Objet : DIOTA - Projet de rabattement de nappe temporaire dans le cadre de la construction du Lot 13 de la ZAC des Fontaines à SENNECEY-LÈS-DIJON (21) - Avis du Bureau de la commission locale de l'eau du bassin de la Tille

Objet : **DIOTA** - Projet de rabattement de nappe temporaire dans le cadre de la construction du Lot 13 de la ZAC des Fontaines à SENNECEY-LÈS-DIJON (21) - Avis du Bureau de la commission locale de l'eau du bassin de la Tille

Intitulé du projet	Nom du document	Émetteur	Affaire suivie par	Date	Version
Projet de rabattement de nappe temporaire dans le cadre de la construction du Lot 13 de la ZAC des Fontaines à SENNECEY-LÈS-DIJON (21)_V1	ANNEXE 1_ANALYSE SAGE TILLE_V2	Bureau de la CLE de la Tille	Amandine COYER	27/08/2024	V2

ANNEXE 2 – LOCALISATION DES ENJEUX INSCRITS AU RÈGLEMENT DU SAGE DE LA TILLE

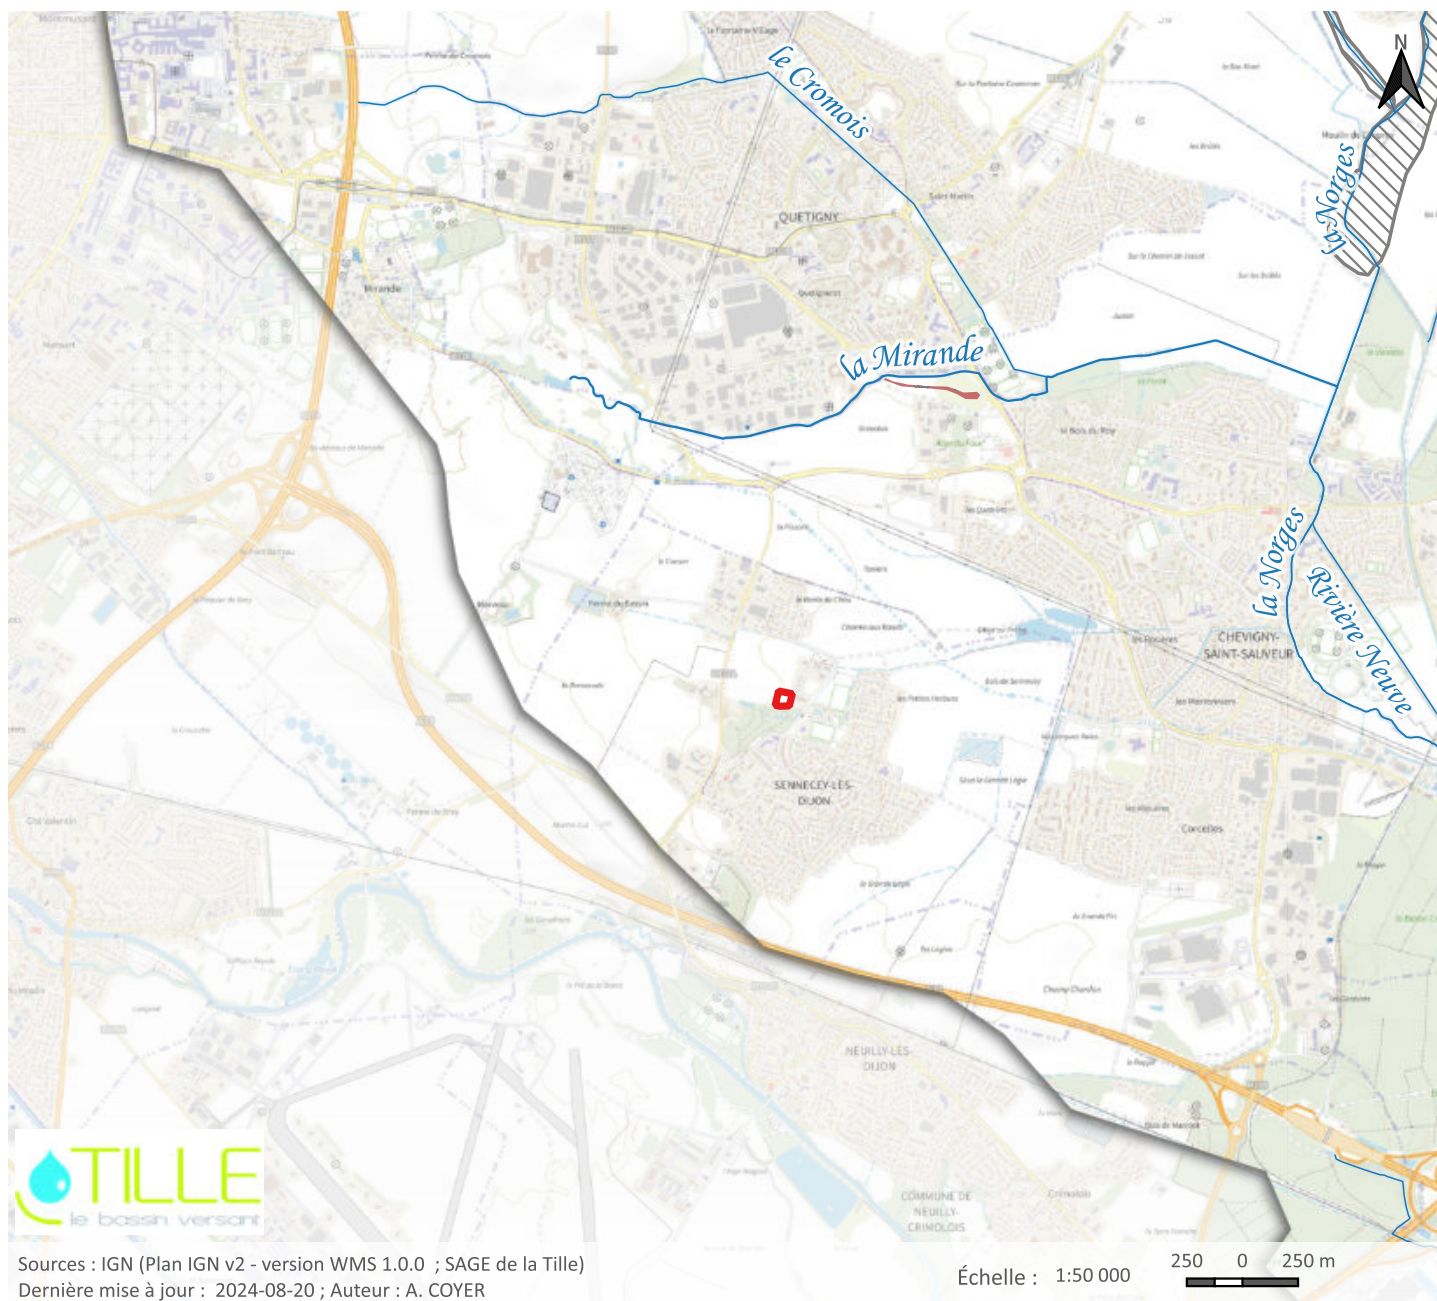
Conformité du projet avec le règlement du SAGE de la Tille	
Règlement du SAGE de la Tille Intitulé des règles et dispositions	Analyse de conformité
	Justification : PROJET CONCERNÉ - Le projet se situe sur le tronçon Norges 1 (cf. ANNEXE 2) ; - Le projet ne prévoit pas de prélèvement dans les eaux superficielles ; - Le projet entraînera des prélèvements directs dans les eaux souterraines : En phase travaux : Consommation en eau du projet : Prélèvement maximum : 33 m³/h soit environ 70 000 m³ pour un pompage 24h/24, 7 jours/7 pendant 12 semaines (soit un débit annuel estimé à 292 000 m³/an pour un débit annualisé). Les prélèvements mensuels prévus dépassent les volumes autorisés sur le tronçon Norges 1 : ils atteignent 24 090 m³/mois soit 191 % du volume mensuel autorisé pour l’Industrie et les autres usages économiques. → NON CONFORME → Afin d’être en conformité avec l’article 1 du règlement du SAGE de la Tille, le rabattement de la nappe doit impérativement : - Soit avoir lieu en dehors de la période allant du 1er avril au 31 octobre ; - Soit réinfiltrer l’eau pompée à proximité du projet de manière suffisante afin que le volume réellement soustrait à la nappe (volumes pompés - volumes infiltrés) soient en conformité avec l’article 1. La démonstration devra alors être apportée (note de calcul, essais de perméabilité sur la zone d’infiltration, etc.) En phase exploitation : - D’après le rapport de Géotec (Annexe 2_Etude hydrogéologique_Géotec_31 Mars 2021.pdf), la situation hydrogéologique nécessitera très probablement un drainage pérenne en phase d’exploitation ; ce qui constitue un prélèvement direct dans la nappe. Le volume annuel a été estimé à 140 000 à 292 000 m³/an (16 à 33 m³/h). Un drainage pérenne constituerait un non-sens et va à l’encontre du principe de gestion équilibrée et durable de la ressource en eau. Le dossier loi sur l’eau (240809_11203_ZDF_Lot13_DLE_pompage_venues_eau_RNT.pdf) n’apporte pas d’éléments permettant de démontrer l’absence de drainage permanent. En l’absence de cette démonstration, le projet apparaît non conforme avec la règle n° 1 du SAGE de la Tille et incompatible avec la disposition D.1.1.1 Mettre en cohérence les autorisations de prélèvements avec les volumes d’eau prélevables dans le milieu naturel. Statut du projet : NON CONFORME en phase travaux car les prélèvements mensuels prévus dépassent les volumes mensuels autorisés sur le tronçon Norges 1 d’avril à octobre alloués aux usages « Industries et autres » et NON CONFORME en phase exploitation car le porteur de projet n’apporte pas d’éléments permettant de démontrer l’absence de mise en œuvre de drainage permanent du sous-sol.
